Vysvětlení zadávací dokumentace 9

Název: MU – FI, rekonstrukce a dostavba areálu Botanická 68a – budova D
Druh veřejné zakázky: Stavební práce
Druh zadávacího řízení: Otevřené nadlimitní řízení
Adresa veřejné zakázky: <https://zakazky.muni.cz/vz00007093>

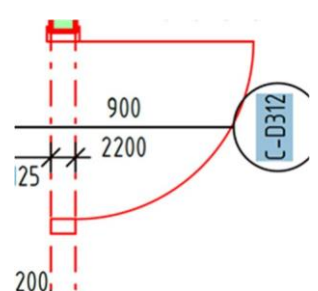
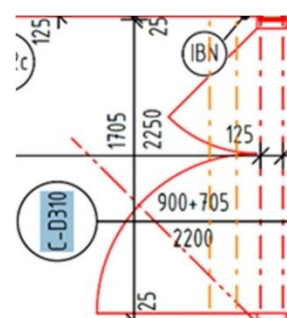
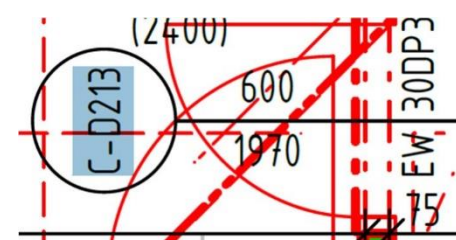
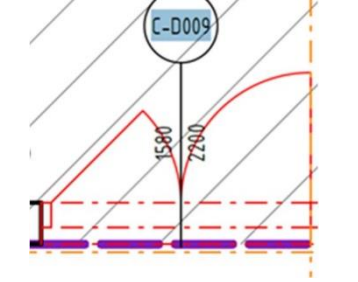
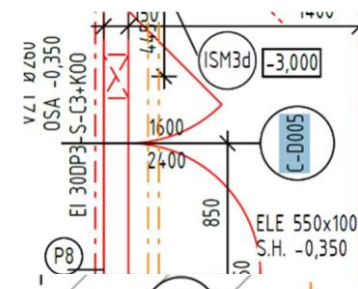
Dále žádáme zadavatele o upřesnění které rozměry dveří platí. Některé prvky ve výpisu dveří se neshodují s půdorysem jednotlivých podlaží v ASŘ.

Rozměry dveřních křídel jsou správně uvedeny ve výpise dveří. Rozměry v půdorysech upraveny a opravené výkresy jsou přiloženy v příloze tohoto vysvětlení:

- D.1.1.b.2.05_e. PUDORYS 1.PP - NS - 1.CAST - 841x1260.pdf
- D.1.1.b.2.06_e. PUDORYS 1.PP - NS - 2.CAST - 841x1680.pdf
- D.1.1.b.2.07_d. PUDORYS 1.NP - NS - 1.CAST - 841x1260.pdf
- D.1.1.b.2.08_d. PUDORYS 1.NP - NS - 2.CAST - 841x1260.pdf
- D.1.1.b.2.10_c. PUDORYS 2.NP - NS - 2.CAST - 841x1260.pdf
- D.1.1.b.2.12_d. PUDORYS 3.NP - NS - 2.CAST - 841x1050.pdf
- D.1.1.b.2.13_d. PUDORYS 4.NP - NS - 1.CAST - 841x1050.pdf
